ŽELEZNICE SLOVENSKEJ REPUBLIKY

V e c : **Vysvetlenie informácií potrebných na vypracovanie ponuky 27**

Obstarávateľ v zmysle § 48 zákona č. 343/2015 Z. z. o verejnom obstarávaní a o zmene a doplnení niektorých zákonov v znení neskorších predpisov (ďalej len „ZVO“) poskytuje vysvetlenie informácií potrebných na vypracovanie ponuky v zadávaní nadlimitnej zákazky na predmet zákazky „**Modernizácia železničnej trate Žilina – Košice, úsek trate Poprad Tatry (mimo) – Krompachy. Časť: A.2 Vydrník (mimo) – Markušovce (mimo)**“ vyhlásenej uverejnením Oznámenia o vyhlásení verejného obstarávania vo Vestníku Európskej únie č. 43837-2025 číslo vydania série S úradného vestníka: 15/2025 dňa 22.01.2025 a vo Vestníku verejného obstarávania č. 16/2025 pod značkou 1536 - MSP dňa 23.01.2025 (ďalej len „oznámenie o vyhlásení verejného obstarávania“) nasledovne:

SO 06-33-17 Obojstranný zárez v žkm 176,190-176,660

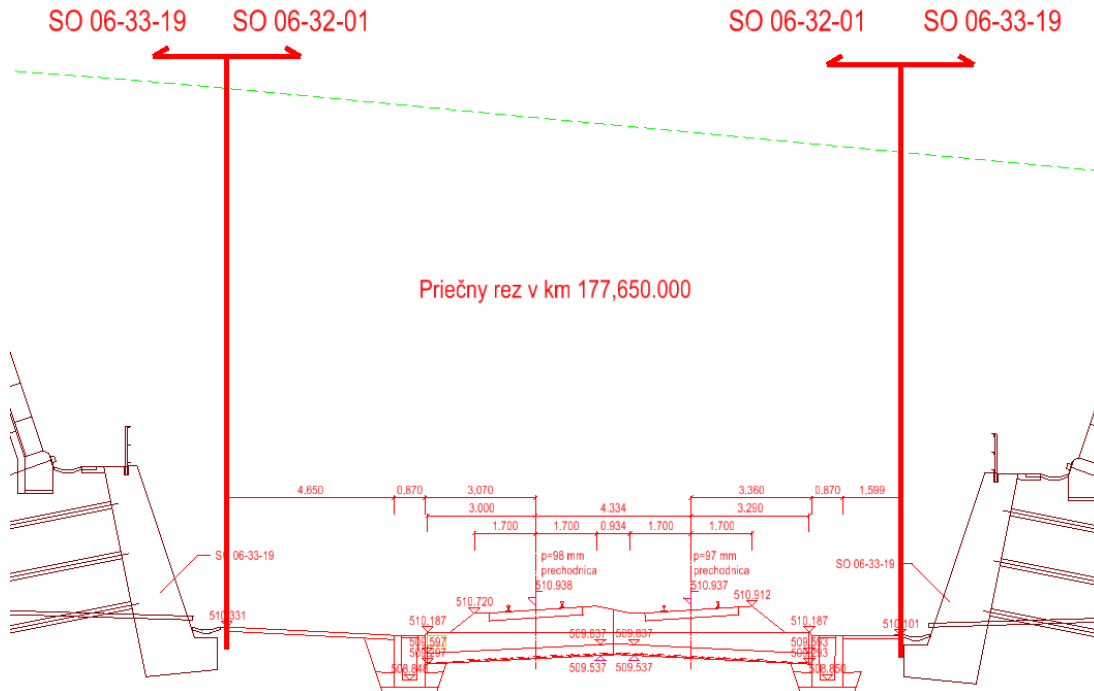
V predložennom súpise prác sa nachádzajú položky č. 4 Výkop nezapaženej jamy v hornine 3, nad 1000 do 10000 m3 a č.8 Výkop nezapaženej jamy v hornine 5, nad 10000 m3 o veľkých výmerách. Pri pohľade do výkresov nie je zrejme rozhranie medzi výkopom pre SO 06-32-01 Traťový úsek Spišská Nová Ves - VÝH SPIŠSKÉ TOMÁŠOVCE, žkm 173,600-178,500 - železničný spodok.

Okrem toho v technickej správe pre SO 06-32-01 je v článku 5.1 Zemné práce a výkopy je uvedené nasledovné: V miestach zárezov budú v rámci SO 06-32-01 zahrnuté kompletne všetky výkopové práce aj výkopy pre zriadenie zárubných múrov. V mieste nového zemného telesa budú výkopy ornice či už v zárezoch alebo pred zriadením násypov súčasťou tohto SO. Môže obstarávateľ teda preveriť, či nedochádza k duplikácii výmer výkopov medzi SO 06-32-01 a SO 06-33-17? Pretože podľa technickej správy majú byť výkopy všetky v SO 06-32-01. To isté sa javí aj v prípade objektu SO 06-33-19 Obojstranný zárez v žkm 177,300-177,950.

Do výkopov, ktoré sú v SO 06-32-01 sú zahrnuté len výkopy týkajúce sa žel. zvršku a spodku. Rozhranie medzi výkopmi pre SO 06-32-01 a pre SO 06-33-17 a 19 je na zvislici na hrane obslužnej komunikácie na ľavej strane resp. chodníka na strane pravej. (viď obr. nižšie). Výkopy potrebné pre zárezy sú súčasťou objektov zárezov SO 06-33-17 a SO 06-33-19.

Výkazy výmer nebudú upravené.
